ABWÄGUNG ZU DEN STELLUNGNAHMEN AUS DER FRÜHZEITIGEN BETEILIGUNG DER BEHÖRDEN UND SONSTIGEN TRÄGER ÖFFENTLICHER BELANGE

<table><tr><td>Gemeinde/ Verwaltungsgemeinschaft:</td><td>Schwäbisch Hall</td></tr><tr><td><input type="radio"/> Satzung über den Vorhaben- und Erschließungsplan</td><td>Am Fässlesbrunnen</td></tr></table>

Vorhabenbezogener Bebauungsplan „Am Fässlesbrunnen“, Schwäbisch Hall

Abbildung 2: Gebäude 4+5

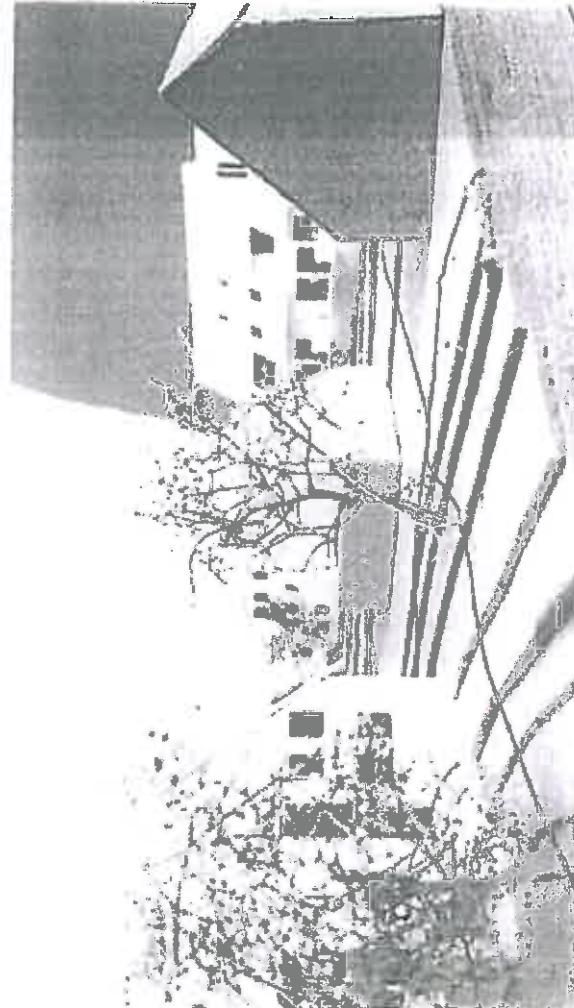
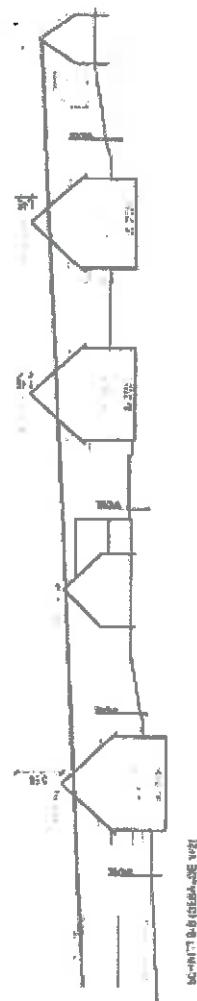
- Höhe der geplanten Gebäude

die geplanten Gebäude sind in ihrer Höhe keineswegs an die Höhe der umliegenden Gebäude angepasst. Unser Haus ist wesentlicher kleiner und wird von den geplanten Gebäuden 4 und 5 weit überragt (Siehe Abbildung).

Dazu kommt, dass die Höhe nicht der bestehenden Bebauung angepasst wurde. Die Planung der Gebäude 3,4 und 5 überschreiten die Höhe der bestehenden Gebäude in hohem Maße. Diese muss angeglichen werden (siehe Abbildung)
